Vervangen van de elektrohydraulische servopomp van de stuurbekrachtiging - PQ24 en PQ25 platform van de Volkswagen Groep

Servopomp van de stuurbekrachtiging met sluitstekker

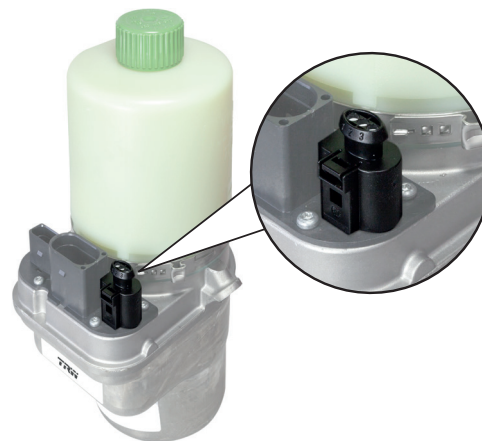
Beschadiging van de servopomp van de stuurbekrachtiging door binnendringend vocht.

- Bij voertuigen met elektronische stabiliteitscontrole ESP de sluitstekker van de steekverbinding voor de stuurhoeksensor niet verwijderen.
